DEPARTAMENTO DE ANTIOQUIA
GOBERNACION

“POR MEDIO DE LA CUAL SE DA POR TERMINADA LA SOLICITUD DE FORMALIZACIÓN DE MINERÍA TRADICIONAL No. MAB-14361 Y SE TOMAN OTRAS DETERMINACIONES”

15. Que teniendo en cuenta lo anterior, mediante Concepto Técnico No. 2022020029264 del 10 de junio de 2022, se evaluó la documentación presentada, en el cual se señaló:

SOLICITUD DE LEGALIZACION:	MAB-14361
SOLICITANTE:	ALONSO DE JESUS JIMENEZ CARDONA, ARGIRO DE JESUS TABORDA, BLANCA MELIDA ALVAREZ SILDARRIAGA, ELKIN ALBERTO ALVAREZ CASTANEDA, HECTOR DE JESUS MOLINA RESTREPO, JHON ERMES CARDENAS BLANDON, JULIAN ANDRES SILDARRIAGA ALVAREZ, LUIS ANGEL VILLA CASTANEDA, LUIS FERNANDO ALVAREZ, LUIS NOLBERTO YEPES MONSALVE,

Fuente: Solicitud de Legalización No. MAB-14361. Anexo. Puntos_de_contro_1_10000.

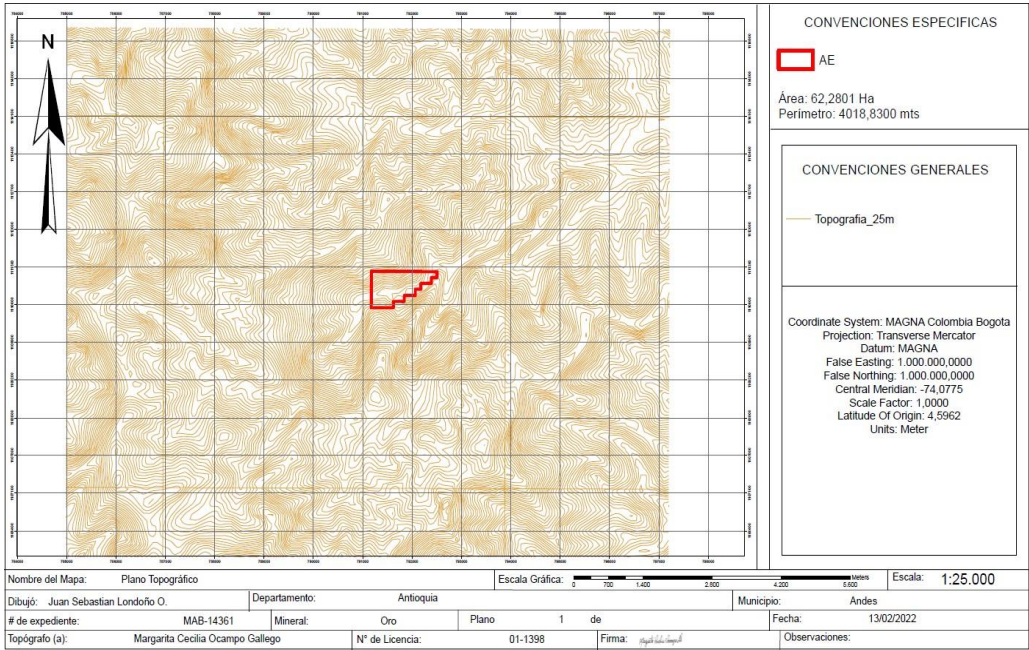
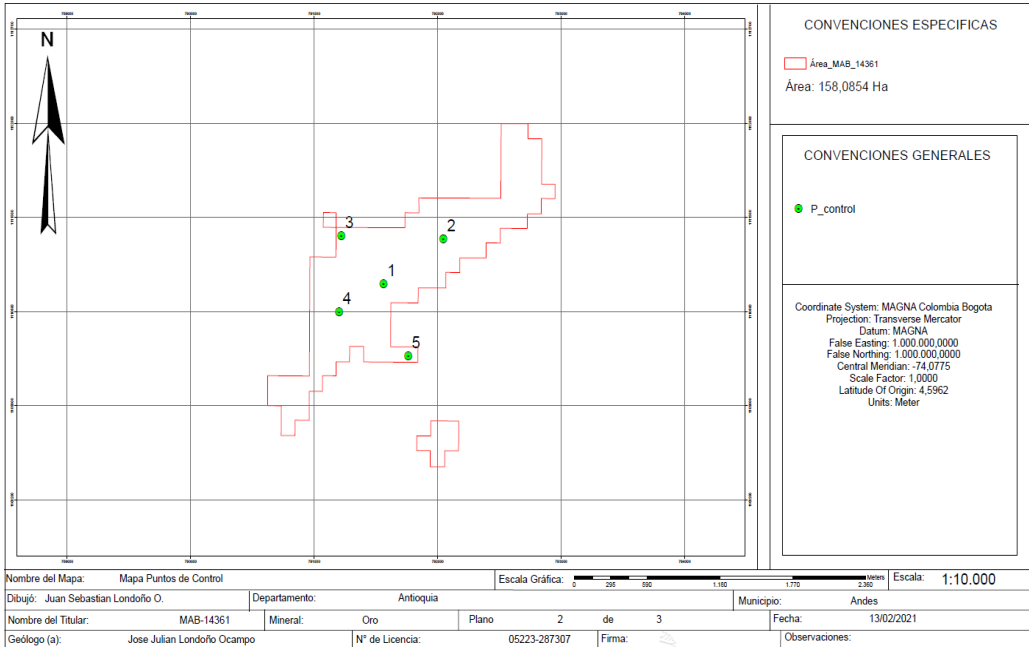
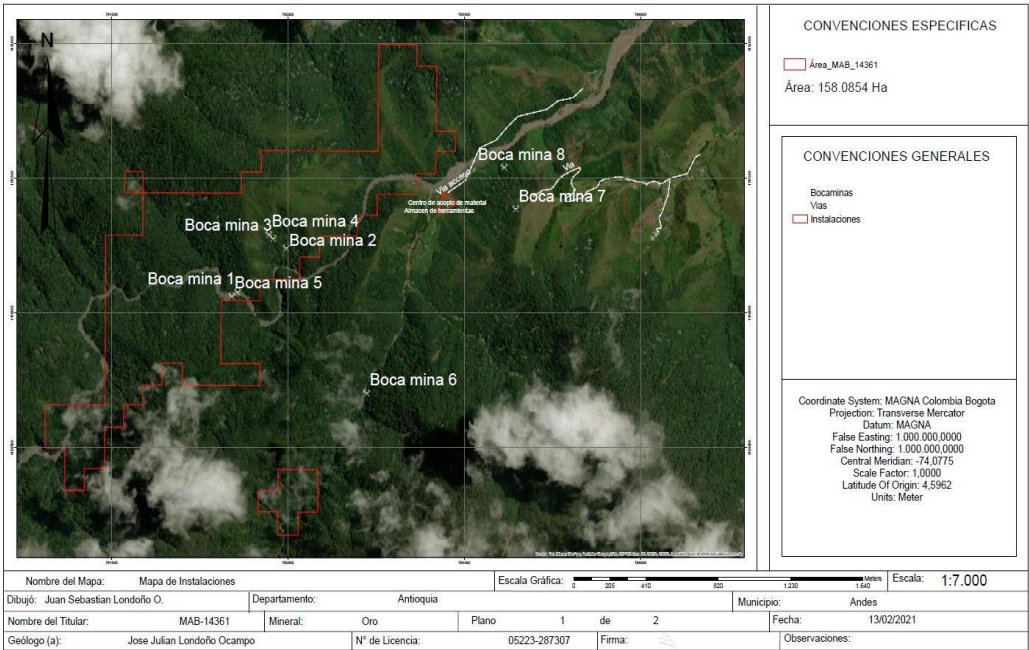
*Se observa en los planos anexados por los proponentes corresponden a **TOPOGRAFIA – PUNTOS DE CONTROL – GEOLOGÍA ESCALA - GEOLOGÍA ESTRUCTURAL – INFRAESTRUCTURA – GALERÍAS**, se presentan varias delimitaciones del área de explotación dentro del estudio realizado la cual no corresponde a la definida en la Evaluación Técnica No. 2021020012197 del 11 de marzo de 2021, en la cual se define las áreas que no continúan dentro del trámite, y se define el área final de la Solicitud de Legalización No. MAB-14361.*

El sistema de coordenadas implementado, presenta un sistema que no se ajusta de manera precisa a la establecida en la plataforma ANNA Minería y esta a su vez no se presenta acorde a la Resolución No. 504 de 2018. Es de resaltar que el área a retener es aquella que sea viable técnicamente y económicamente para adelantar labores de explotación. los solicitantes no manifestaron en el documento anexo manifestar si procederán o no realizar devolución de áreas.

De acuerdo a la Resolución No.504 del 18 de septiembre de 2018, se establece el sistema de cuadrícula para la Agencia Nacional de Minería – ANM y se dictan otras disposiciones en materia de información geográfica, en donde se establece el sistema de coordenadas adoptado por la ANM la cual mediante dicha resolución definió los orígenes cartográficos para la proyección MAGNA – SIRGAS. Así las cosas, las coordenadas descritas no están acorde a dicha resolución y tampoco se da claridad sobre el área definitiva con la que se continuara el proyecto ni tampoco el área que no continuara.

Según lo anterior los mapas anexos se observa la siguiente alinderación y delimitación de área de explotación:

Según lo anterior en el documento complemento y anexos para el Plan de Trabajos y Obras en la delimitación del área de explotación se da claridad sobre el área definitiva con la que se continuara el proyecto ni tampoco el área que no continuara.

Evaluación Técnica No. 2021020012197 del 11 de marzo de 2021 el área de la solicitud que continua en trámite es 1 polígono de **149,6330 hectáreas**, la cual no coincide con lo expresado en los anexos, de igual forma se deberá realizar la alinderación definitiva del área, se deberá tener en cuenta la Resolución No. 504 del 18 de septiembre de 2018 establece el sistema de cuadrícula para la Agencia Nacional de Minería – ANM y se dictan otras disposiciones en materia de información geográfica, en donde se establece el sistema de coordenadas adoptado por la ANM la cual mediante dicha resolución definió los orígenes cartográficos para la proyección **MAGNA – SIRGAS**. Por lo anterior se determina que este ítem es **TÉCNICAMENTE NO ACEPTABLE**.

De acuerdo a lo anterior este ítem **NO CUMPLE** por lo que se recomienda **REQUIERE** a los solicitantes para que exprese claramente el área definitiva de acuerdo a los estudios realizados, además se le recuerda al solicitante que no debe retener áreas que no sean económicamente explotables, por lo tanto estas serían devueltas y presentar la delimitación definitiva del área teniendo en cuenta la ubicación de las reservas sus valores de producción esperada; de forma que se tenga el área necesaria y una explotación racional.

Fuente: Solicitud de Legalización No. MAB-14361. Anexo. Informe de estimaciones recursos medidos respuesta.

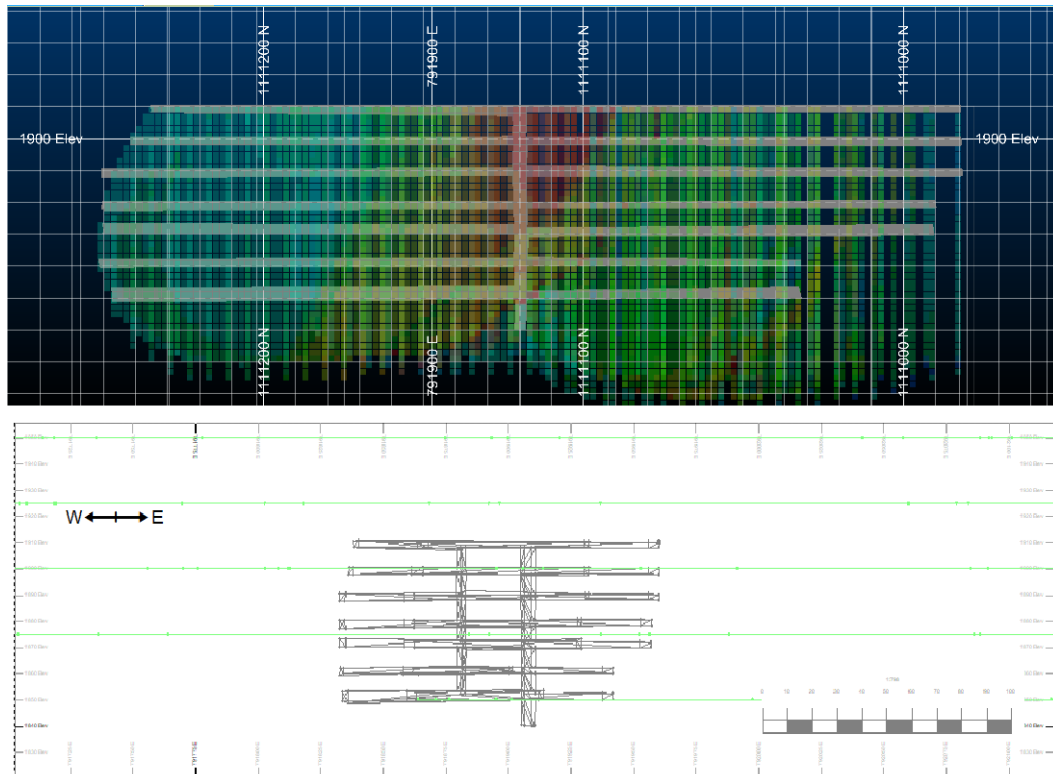
Mediante Concepto Técnico No. 2021-11-068 del 15 de noviembre de 2021, se realiza la evaluación de la solicitud de formalización de minería tradicional, se establece que es **TÉCNICAMENTE NO ACEPTABLE** por lo que se debe requerir al solicitante para que especifique las actividades a realizar y la secuencia corto, mediano y largo plazo de los bloques que se van a extraer.

En el documento técnico Informe de estimaciones recursos medidos respuesta presentado, se hace referencia al diseño del sistema de explotación a utilizar por medio de gráficas, se define como método de explotación el de cámaras y pilares, se manifiesta que en diseño se muestra la secuencia anual y avance de las labores mineras. Sin embargo, en el documento no se observa la secuencia de las labores mineras corto, mediano y largo plazo además del cronograma de actividades de acuerdo a las labores de desarrollo, preparación y explotación, periodos de tiempo, no se evidencia un plano con la secuencia del proyecto minero. Se debe tener presente, al no tener claro cuál será el área definitiva del proyecto y cual será devuelta no se puede establecer la viabilidad del plan minero de explotación, así mismo es requerido que defina las extensiones de área que se explotaran acorde al corto, mediano y largo plazo.

Teniendo en cuenta que el área de la solicitud no es acorde con la presentada en los planos anexos, la estimación de recursos y cálculo de reservas del mineral no son aprobadas, entonces la información analizada en el planeamiento minero debe ser actualizada. Por lo anterior se determina que este ítem es **TÉCNICAMENTE NO ACEPTABLE**.

Por lo anterior se establece que **NO CUMPLE** con lo establecido por lo que se recomienda **REQUERIR** a los solicitantes para que complementen y/o actualicen la información. Es de indicar que los planos asociados al proceso de planeación minera deberán ser ajustados, acorde al área definitiva del proyecto de acuerdo con la Resolución 40600 del 2015 los anexos.
